台南市都市計畫委員會 「函」稿

主旨：檢送本市都市計畫委員會第一九一次會議紀錄乙份，請查收。

臺南市都市計畫委員會第一九一次會議

案名	第一案	編號
		88.06.29
變更臺南市鄭子寮地區（三等廿三號道路以北第一區）細部計畫案（第一次通盤檢討）		
一、辦理機關：臺南市政府		
二、法令依據：都市計畫法第二十六條。		
三、公開展覽		
(一) 本案之通盤檢討前公告，自八十六年十月十五日起至十一月十三日止公開展覽三十天。刊登於八十六年十二月十四日中華日報。		
(二) 本案之公開展覽，自八十八年三月九日起至四月七日止公開展覽三十天。刊登於八十八年三月八日中華日報，並於八十八年三月三十日上午十時正於臺南市政府一樓訓練教室召開說明會。		
四、本案現行都市計畫資料列述如下：		
(一) 計畫範圍及面積		
本計畫地區位於本市北區鄭子寮地區之西北隅。東面以四等三十號十八公尺文賢路為界，南側為三等廿三號三十公尺之和緯路，另以大興街向西沿現有建物周圍環二等二號、二等十三號三十公尺計畫道路及鹽水溪堤岸聯線為本計畫區之西、北界線。全區計畫面積為七十二・一九公頃。

附圖一 變更案第一案

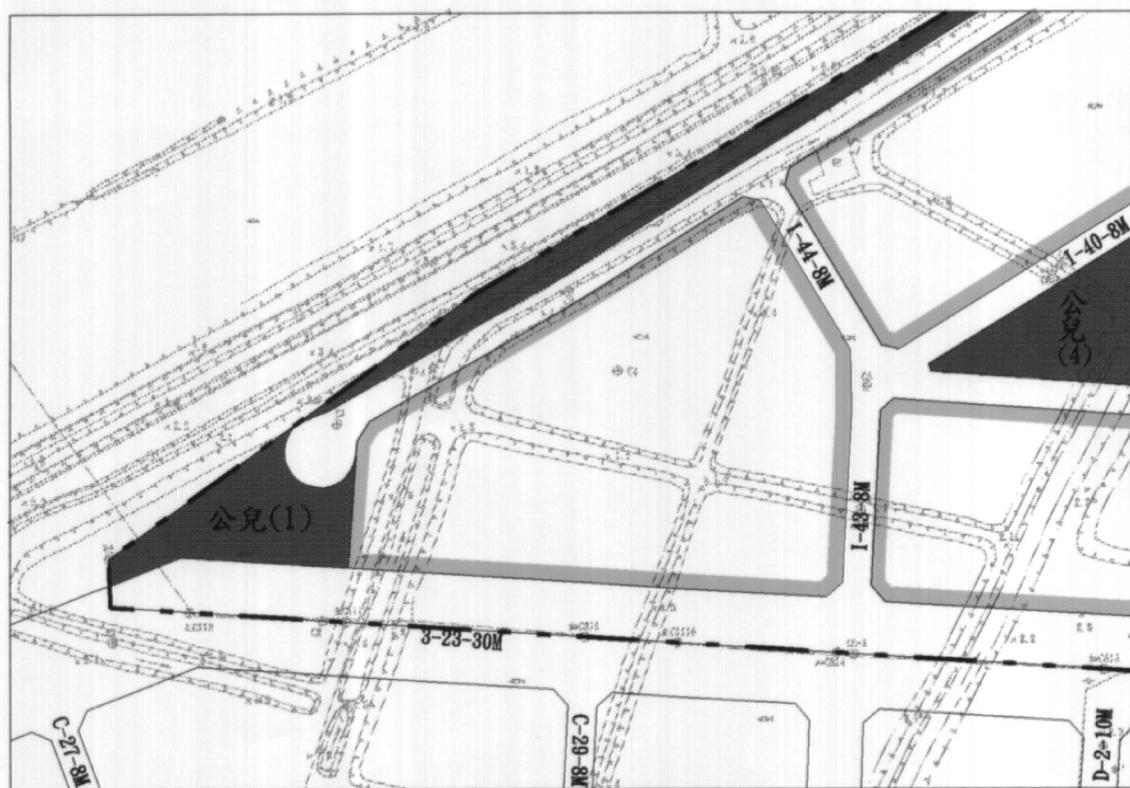
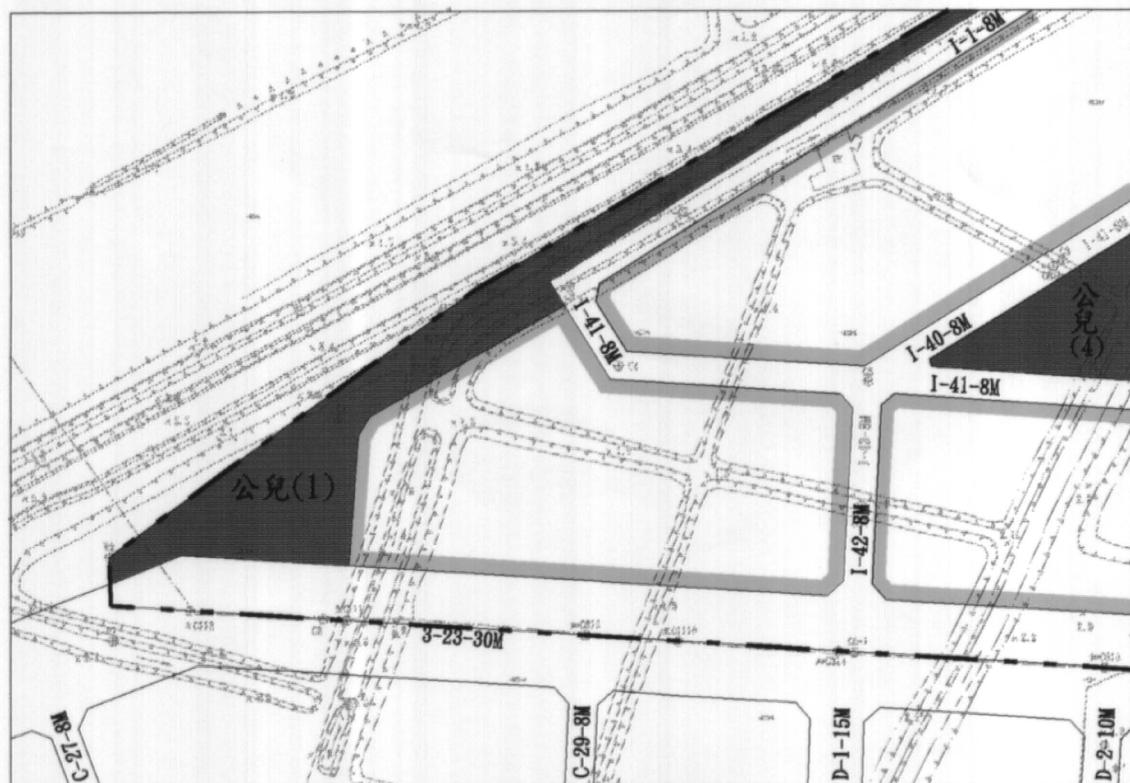
編號	位置			變更理由	小組意見	市都委會意見
	原計畫	變更計畫	變更後計畫			
「停四」	停車場用地 ○・八九公頃	「停四」用地 ○・五公頃	「停五」用地 ○・三九公頃	一、由於「停四」周圍街廓尚未辦理土地重劃，導致土地閒置荒廢，影響景觀衛生及地方發展甚鉅。 二、為促使土地儘速開發利用，故將「停四」依公用設施負擔比例，分置於不同地主之兩大街廓上，以促其個別辦理土地重劃帶動地方發展。	一、將原公展「停四」號調整為「停三」。 二、將原公展「停五」之形狀及長、寬度不變，調整位置，改採以道路「H-T-5M」中心點成南北長、東西短均等配置，且編號調整為「停二」（如附圖一）。	照變更內容修正通過。 修正內容：「
	「停三」 ○・三九公頃	「停一」 ○・三九公頃	「停二」 ○・三九公頃	三、將計畫區內「停一」變更為「廣停一」；將計畫區內「停二」變更為「廣停二」。 四、將計畫區內「停三」編號調整為「停一」。 修正理由：為促使土地儘速开发利用，並使停車場可共享，故調整位置，其餘照案通過。	照專案小組意見通過。

附圖二 變更案第十案

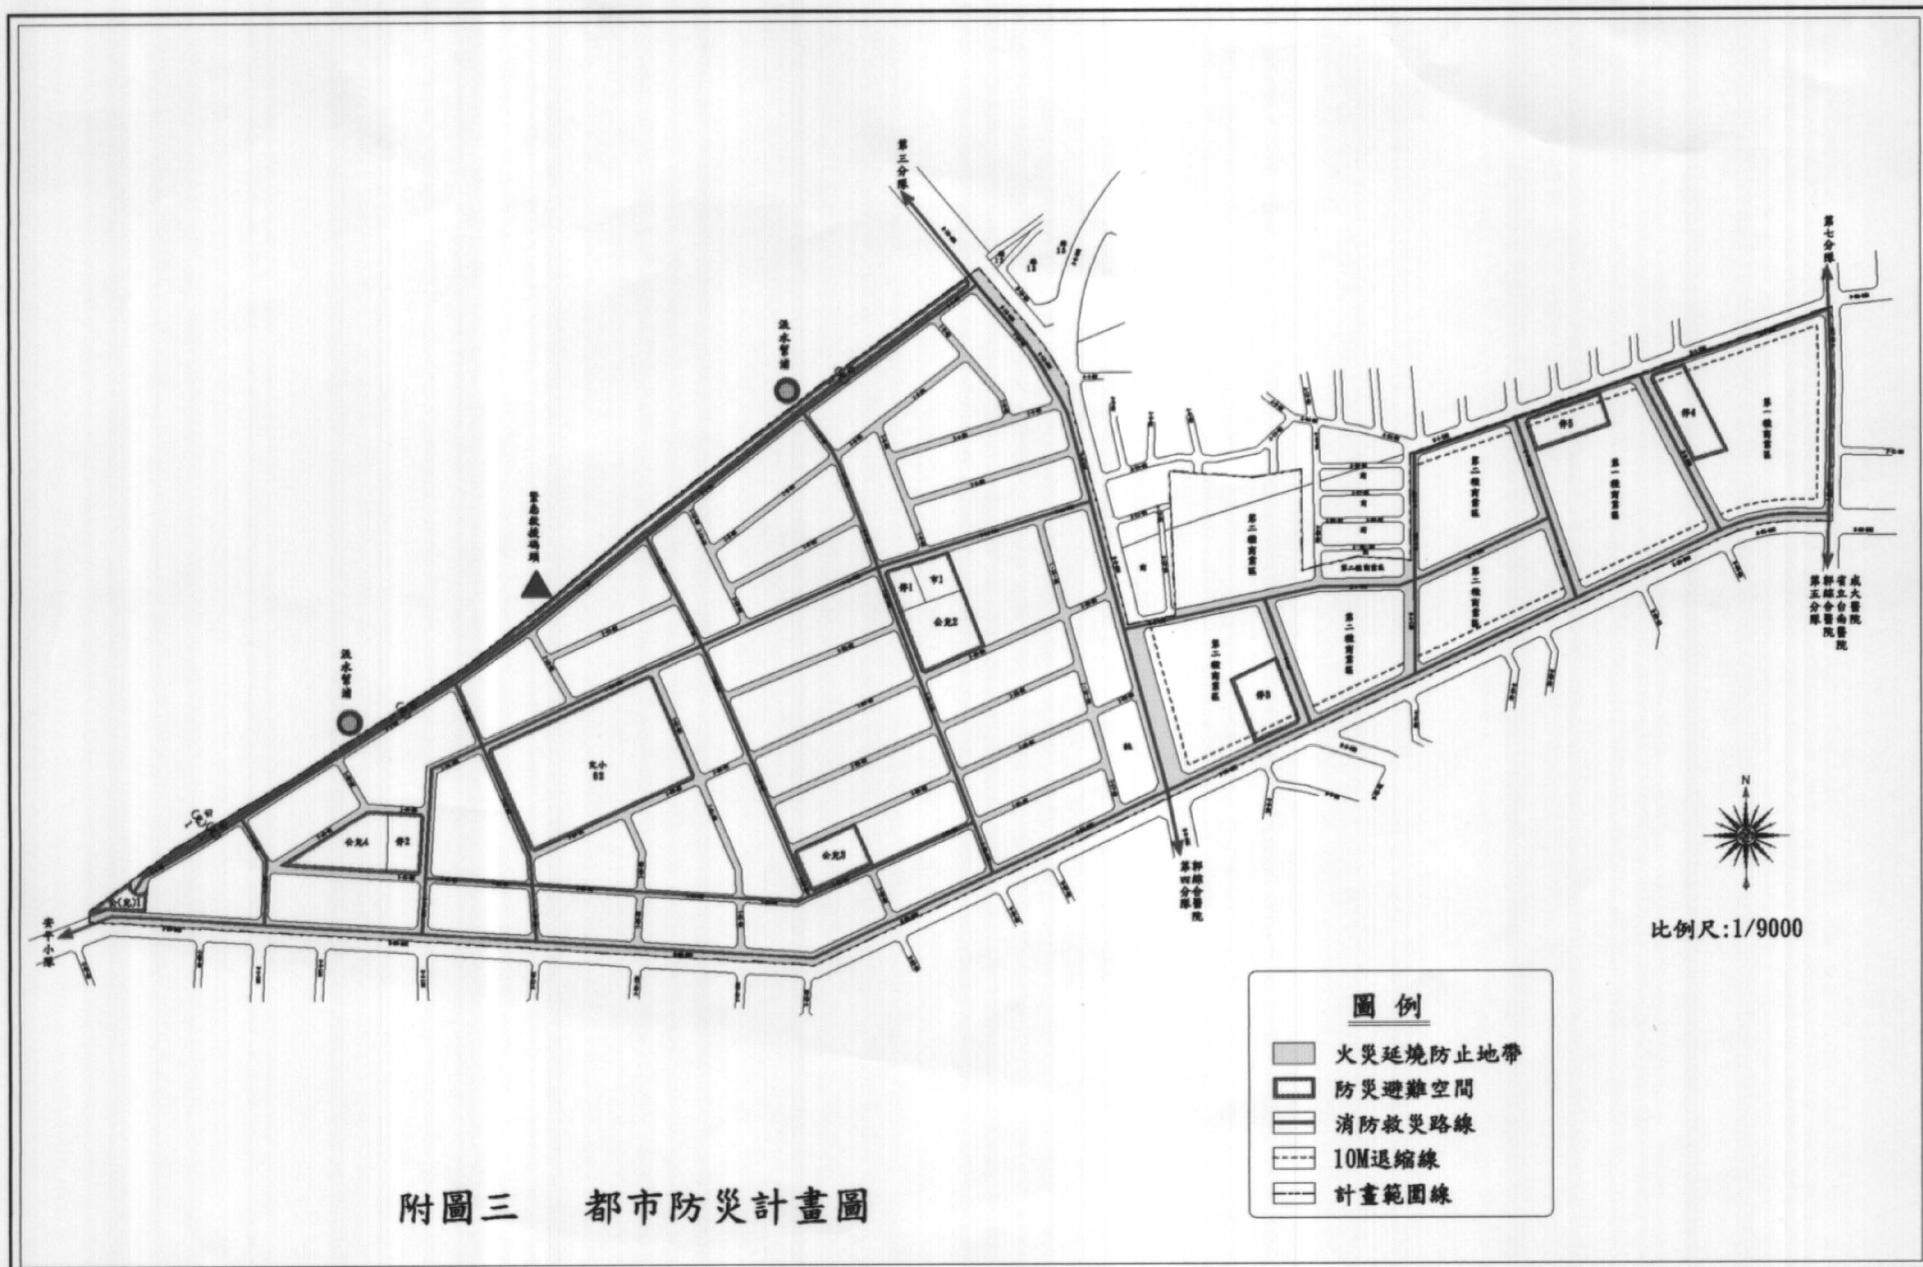
八	「I-41-8M」道路周圍 低密度住宅區 ○・○七公頃 低密度住宅區 ○・○五公頃 ○・○五公頃	道路用地 ○・○七公頃 道路「I-44-8M」用地 ○・○五公頃	低密度住宅區 ○・○七公頃 道路「I-44-8M」用地 ○・○五公頃	因應住宅區街廓完整性與交通安全性，且道路交通視線良好，提昇計畫可行性，故將道路用地重新調整。	維持原計畫。
九	道路編號 「I-39-8M」道路 「I-40-8M」道路 「I-41-8M」道路 「I-42-8M」道路 「I-43-8M」道路 「I-44-8M」道路	計畫書、圖標 「I-39-8M」 「I-40-8M」 「I-39-8M」 「I-41-8M」 「I-42-8M」 「I-43-8M」 「I-44-8M」	計畫書、圖標示 「I-38-8M」 「I-39-8M」 「I-40-8M」 「I-41-8M」 「I-42-8M」 「I-43-8M」 「I-43-8M」	因應第五變更案之道路廢除，將道路編號重新調整。	理由：因 I-1-8M 道路封閉，為維持交通連結性與視線良好性。
十	「公兒一」與三等二十公兒用地 三號道路周圍 ○・○三公頃	道路「I-1-8M」 用地 ○・○三公頃	照案通過。	照專案小組意見通過。	照專案小組意見，維持原計畫。
	道路用地 ○・○三公頃 公兒一用地 ○・○三公頃 修正理由：為避免彙底路統。	要道路（3-23-30M）之交通，故將道路「I-1-8M」連通道路「3-23-30M」之路口封閉，變更使用類別。 修正內容：「將「I-1-8M」道路用地○・○八公頃變更為公兒用地，並納入原計畫之公兒一，如附圖二」。	修正通過。	見通過。	見，維持原計畫。

圖號:  
圖名: 安億橋道路系統

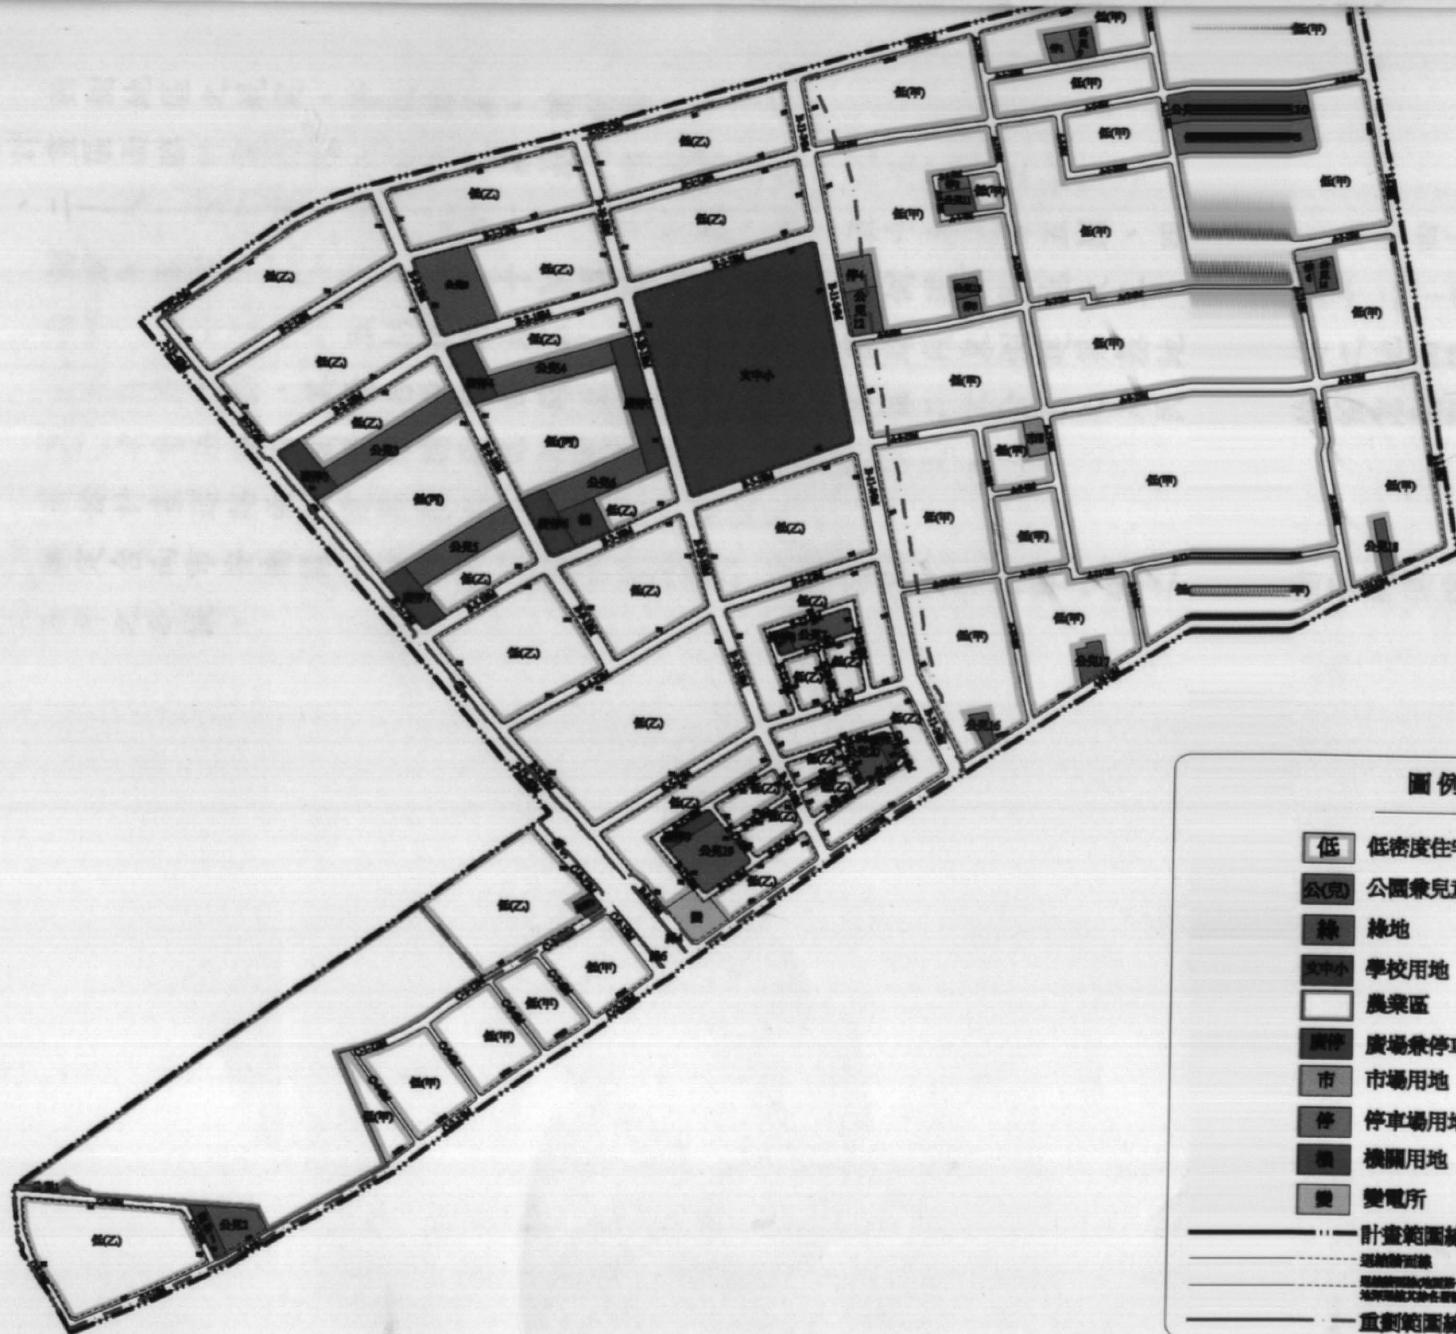
二、有關A一一二十M(安億橋道路系統)，請參考本市運河整治規劃單位規劃路線及會中各委員意見修正通過。如附圖三。

圖名：變更內容示意圖  
(陳情編號(23)、(29))

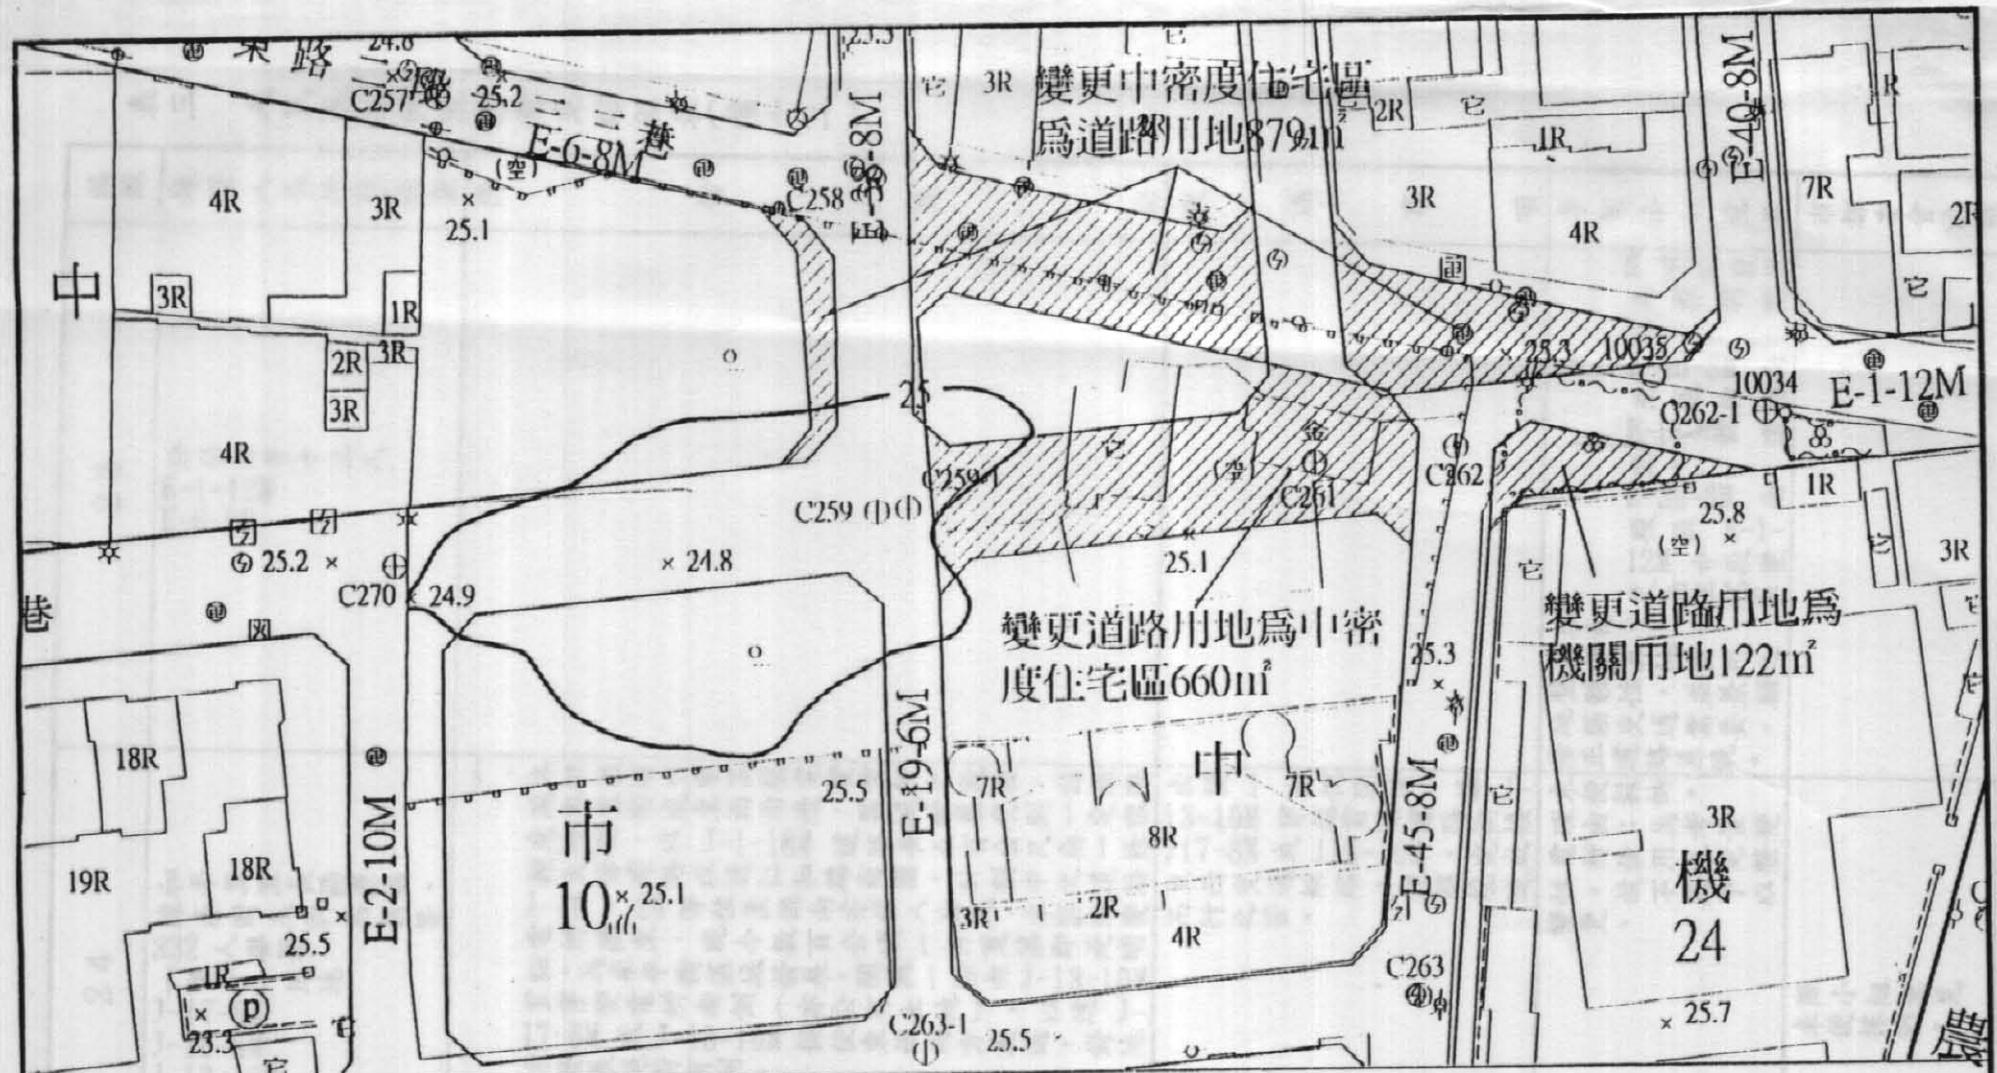
編號	陳情人及陳情位置	陳情理由	建議事項	專案小組意見	
24	和平里里長楊原福 陳春財及許惠昌等、 332人聯署 「變一」用地 J-17-8M J-18-8M J-13-10M	一、本社區有台電高壓電變電所之設置，該廠隔 度障礙，以J-1-18M道路長五百公尺無一條較大條道路以通仁和路商圈，計劃中之道 J-19、20等位置偏南亦僅八公尺。本區域變電所牆東，現今數百公頃一片荒蕪即是明 貫穿變電所南側(亦公有土地)，以達J-1 二、另外該廠兩側土地地價亦因開闢帶來重 益。本提案極易實施，僅該廠稍事調整即 已，應無反對理由。 而台電公司回饋地方要求同心建設，利人 利己。	許得源等十三人 E-1-12M E-6-8M	4. 道路變更 E-45-8M 北延伸 E-1-13號道接向 5. 路段及E-1 [2M 中段變更為住宅區 由變一南側開闢一條」 J-17-8M 或 J-18-10M 穿越貫通道路銜接 東西交通網路，疏解繞道而行之苦。	地為機關用 地。道路變更 考量地使用並兼顧之 整體考量：為考 量地使用並兼顧之 修正道路系統。
23
